Mission régionale d'autorité environnementale

**Avis de la Mission régionale d'autorité environnementale de la région Nouvelle-Aquitaine sur le projet de mise en compatibilité du plan local d'urbanisme intercommunal (PLUi) de Bordeaux Métropole (Gironde) avec le projet BAHIA-2**

n°MRAe : 2018ANA140

Dossier : PP-2018-6937

Taille relative des sites de la MSP (au Nord) et de l'HIA (au Sud), avec, matérialisée par des points, les secteurs soumis à des protections pour des motifs d'ordre patrimonial ou écologique (Source : PLUi 3.1 de Bordeaux Métropole)

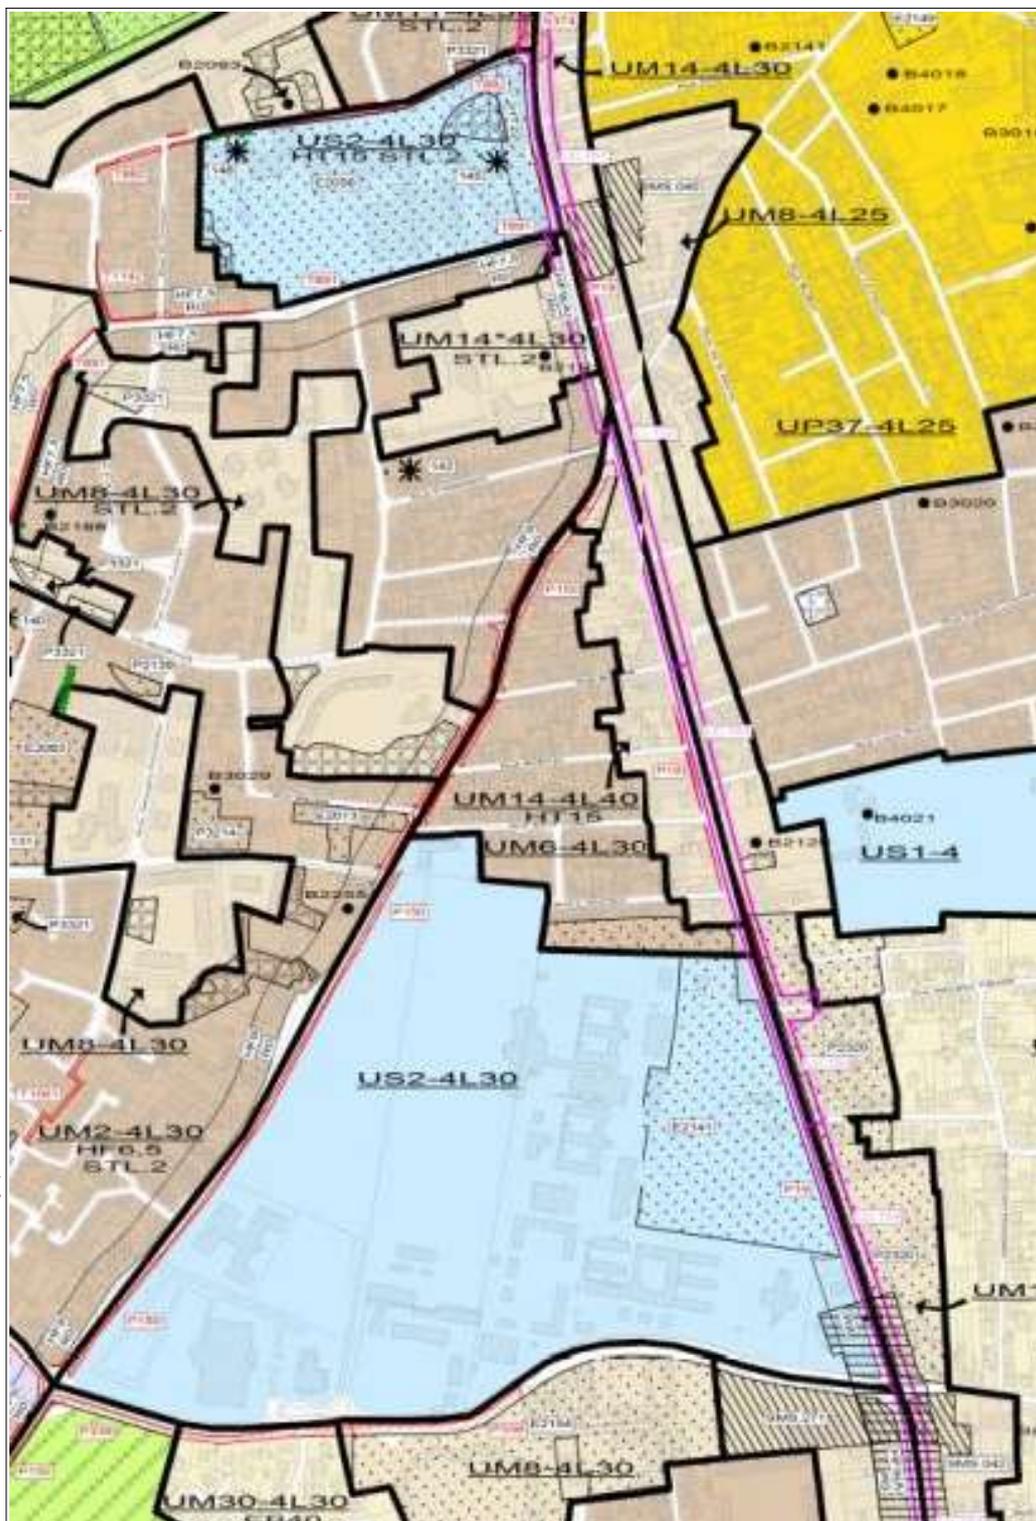
Le site de l'hôpital Robert Piqué, distant de moins de 800 m de la MSP, présente une superficie bien supérieure et est concerné, au titre du PLUi, par une protection identique à celle de la MSP, sur une surface plus réduite (cf. : illustration page suivante). Le dossier évoque une hypothèse de travail de création d'un bâtiment *ex nihilo* sur le site de l'HIA, qui aurait été rejetée du fait d'un coût estimé trop élevé, mais aucune hypothèse s'appuyant sur les bâtiments existants n'est présentée.

La MRAe relève ainsi que les justifications d'absence d'alternative au choix du site pour mettre en œuvre le projet, notamment en considération des impacts potentiels du projet sur le patrimoine et le cadre de vie des riverains, ne sont pas explicitées.

**La MRAe recommande donc de compléter le dossier avec les éléments de justification de l'absence d'alternative au projet retenu.**
